ONDERGRONDSE GARAGE TENNIS PARK MIDDELKERKE

VERSLAG PLAATSBEZOEK EN ANALYSE VAN BESTAANDE (REKEN)NOTA'S

13/3/2024

SC23189

Figuur 14 – Uitgevoerd destructief onderzoek t.p.v. de onderwapening (foto uit verslag van S.C.E.S. nv)

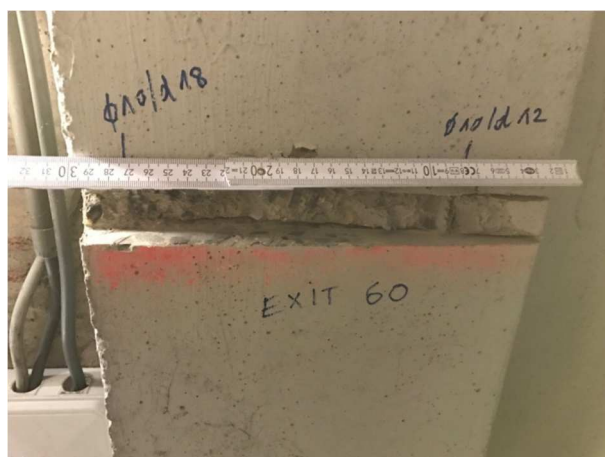
Tot slot wordt opgemerkt dat bij het uitgevoerde destructief onderzoek de betondekking slechts weggekapt is tot op (enkel) de eerste wapeningslaag (zie Figuur 14 en Figuur 15). Niettegenstaande er een significant tekort m.b.t. de aanwezige wapeningssectie opgemerkt wordt, dient de logische link gelegd te worden dat sommige uitgangsposities (bijv. de veronderstelde wapeningsconfiguratie) niet volledig en/of correct zijn. Het veronderstellen van (en op zoek gaan naar) de aanwezigheid van een 2^e wapeningslaag is in dergelijk geval een logisch gevolg en een minimale vereiste teneinde een correcte uitspraak te kunnen doen over de draagcapaciteit van de structuur.
